OGGETTO: *Istanza della società Sea Wind Italia srl tesa ad ottenere il rilascio della concessione demaniale marittima per la realizzazione e l'esercizio di un impianto eolici off-shore di tipo floating, denominato "Del Toro 1" nella zona di mare antistante la costa sud ovest della Sardegna. Partecipazione alla Conferenza di servizi decisoria, ai sensi dell'art. 14, comma 2, della Legge n. 241/90 e s.mm. ed ii., convocata dalla Capitaneria di Porto di Cagliari il 13/05/2022 registro ufficiale U. 0020495*

OSSERVAZIONI / OPPOSIZIONE

Alla richiesta presentata dalla società Sea Wind srl con sede in Portoscuso, zona industriale di Portovesme a codesta Capitaneria di Porto tese alla concessione demaniale marittima di circa 25mila HA di superficie marittima per la realizzazione di un impianto eolico off-shore floating (Del Toro 1) per l'installazione di complessivi 24 aerogeneratori e relative connessioni alla rete elettrica e tra gli aerogeneratori.

Figura 1 - Mappa delle concessioni demaniali marittime richieste nel sud Sardegna per l'installazione di impianti eolici off-shore – Elaborazione Comitato Porto Solky, Sant'Antioco

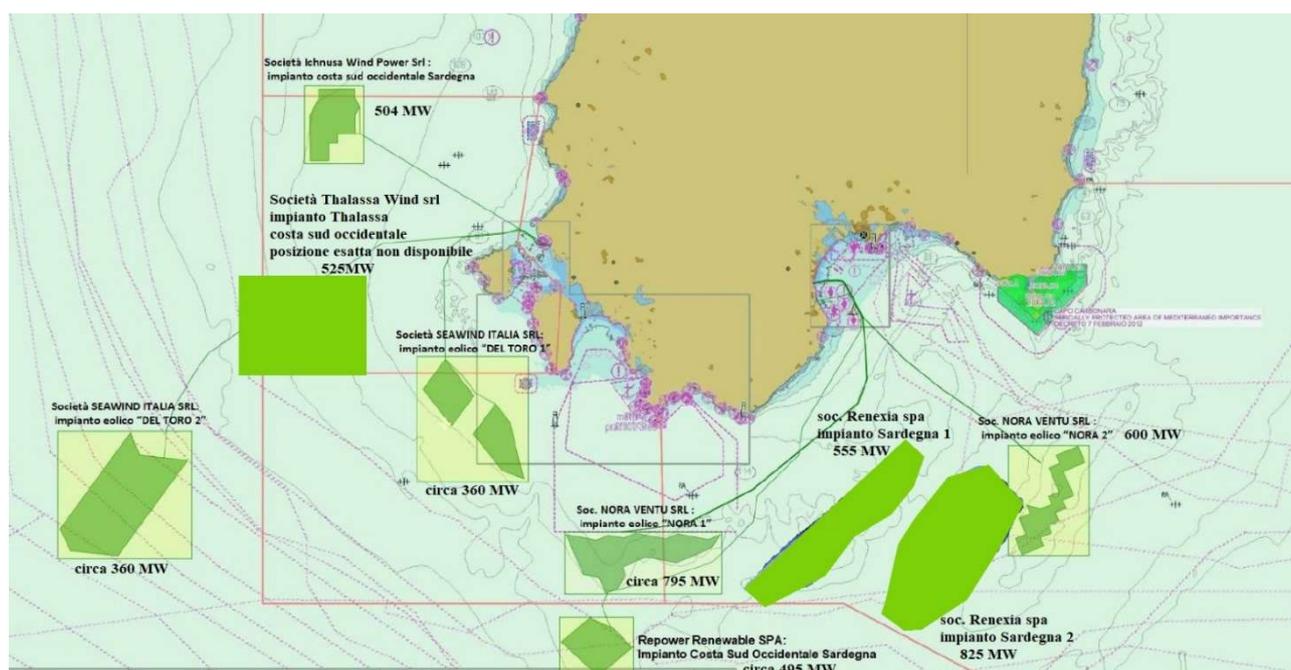
L'immagine sotto riportata rappresenta l'entità degli spazi di mare richiesti e la concentrazione degli impianti nel Sud Sardegna.

Alle 9 richieste del sud si sono recentemente aggiunte ulteriori 4 domande di concessione demaniale marittima nelle coste Nord Orientali e Occidentali dell'isola.

Si tratta di richieste per l'installazione di 683 aerogeneratori per una potenza complessiva di 9.952 MW. Una potenza di circa il 70% di quella prevista nell'intero perimetro delle coste italiane e quadruplicata rispetto alle informazioni fornite da TERNA poco più di un anno fa.

Figura 2 - Isola del Toro vista dalla piazza d'armi della Torre Canai - 8 miglia nautiche

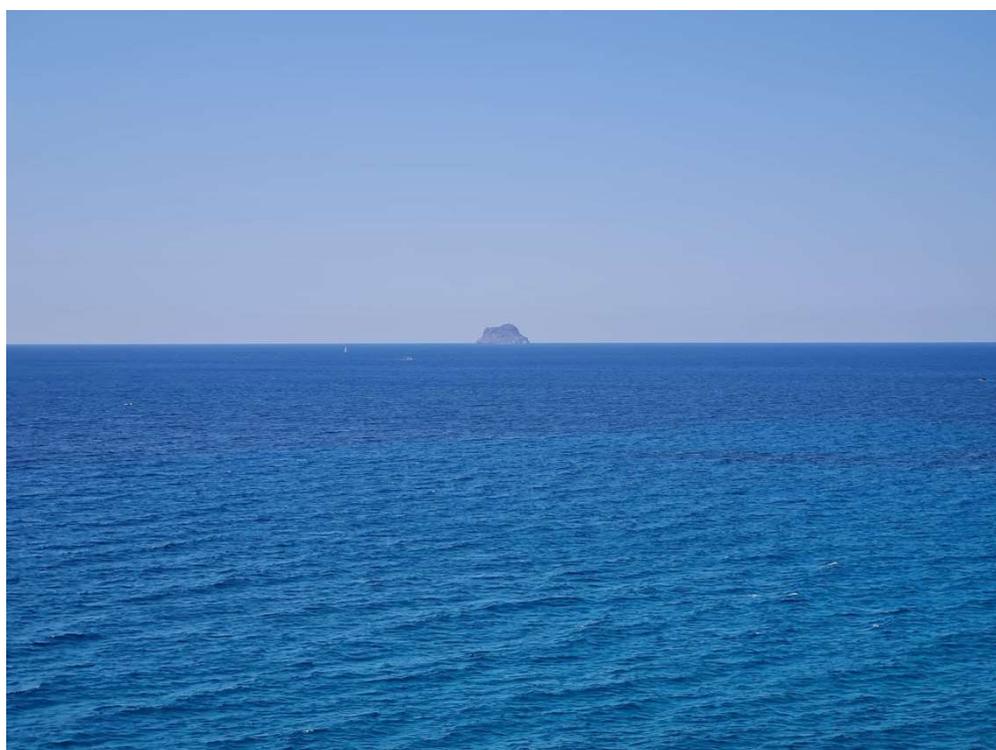
Pur non avendo grandi esperienze su metodologie di riprese fotografiche e di simulazioni di inserimento, constatiamo che nelle stesse immagini l'isola del Toro è abbastanza visibile ma gli aerogeneratori ubicati più o meno alla stessa distanza non sono percettibili pur essendo numerosi e abbiano un'altezza quasi tripla rispetto all'isola del Toro.

Sorge spontaneo chiedersi come sia possibile che l’isola del Toro, alta 112 mt, risulti ben visibile dall’isola di Sant’Antioco mentre invece le pale eoliche, alte 260 mt e posizionate a una distanza di circa 7 miglia nautiche dalla costa, scompaiano miracolosamente alla vista!

Figura 3 - Ubicazione dell’impianto e area chiesta in concessione

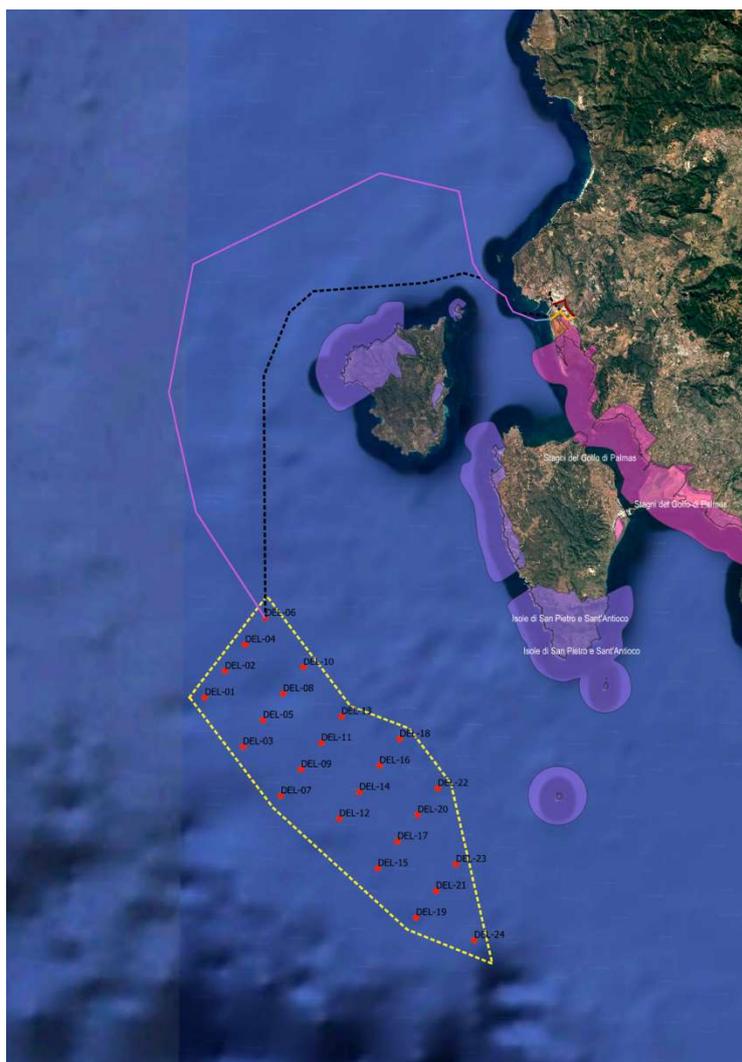
Va infatti osservato che l'impianto in questione si localizza ad una distanza dalla costa che oscilla dalle 7 miglia nautiche dall'Isola di Sant'Antioco (10 dall'isola di San Pietro) alle 4,7 miglia dall'Isola del Toro, posizionandosi su fondali con una batimetrica compresa tra i -110 e i -220 mt di profondità. In sintesi risulta sotto l'aspetto panoramico vicinissimo alla costa e dalla stessa perfettamente visibile. L'impatto percettivo che ne conseguirebbe appare profondamente dissonante dalle peculiari caratteristiche del contesto paesaggistico circostante, fino ad assumere connotati di superdominanza. Aspetti questi del tutto ignorati nella Relazione paesaggistica che ricorre a rendering di assoluta inattendibilità al punto tale che nella restituzione si assiste alla letterale "sparizione" delle torri e delle

Appare abbastanza lampante quindi l’insufficienza degli studi relativi all’impatto paesaggistico e all’impatto visivo generato verso la costa, che potrebbe determinarne uno stravolgimento dello skyline con relativo impatto, oltre che paesaggistico, anche potenziale sul turismo che in questo territorio rappresenta un’importante fonte di reddito. La curvatura terrestre, per un osservatore a livello del suolo, consentirebbe a 20 km di distanza di “mascherare” le pale eoliche solo per circa 30 mt lasciando

Figura 4 - Mappa delle zone interdette a causa delle basi militari in Sardegna

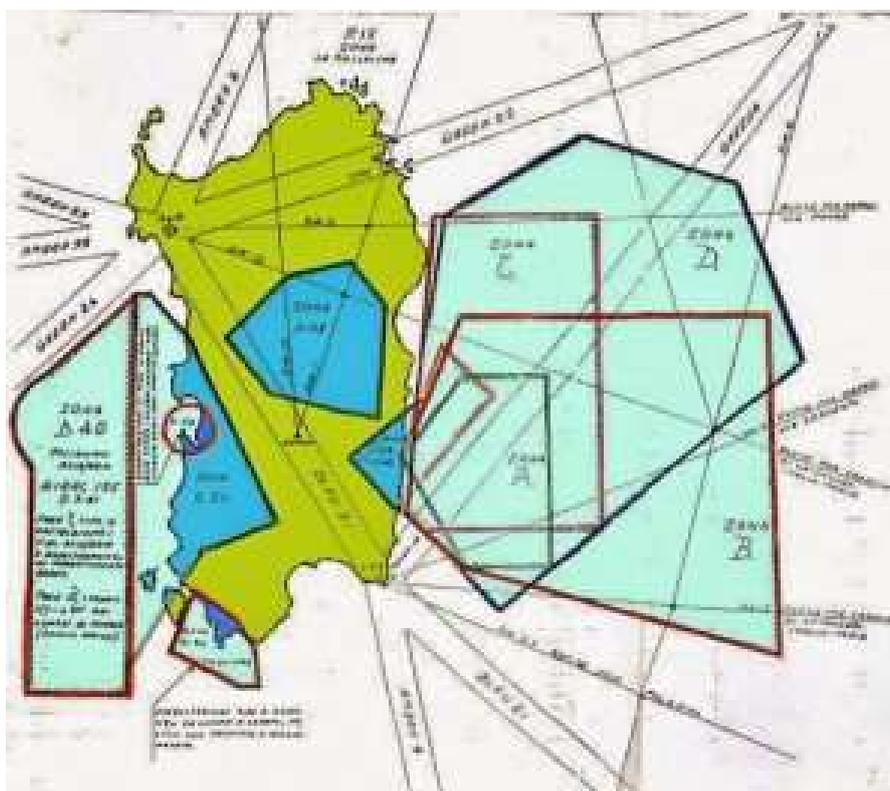
Le osservazioni in negativo non scaturiscono solo da considerazioni di carattere ecologico. Se si prende in esame la fig. 4, (immagine riportata anche a pag 13 della Relazione generale) nella quale sono riportati i perimetri degli specchi acquei già sottoposti a limitazioni in quanto ricadenti nell'ambito delle servitù militari e la si integra idealmente con le superficie marine che verrebbero ad essere occupate dai parchi eolici sopra elencati può aversi un'idea, anche se solo approssimata, delle pesanti limitazioni ed interferenze nel diritto alla fruizione del mare sardo. Si dovrebbero tra queste esaminare le pesanti inibizioni che verrebbero imposte alle attività di pesca ed alla navigazione, oltre i condizionamenti alla libera navigazione, fattori essenziali per l'economia isolana la cui evoluzione appare già storicamente segnata dalla condizione di insularità.
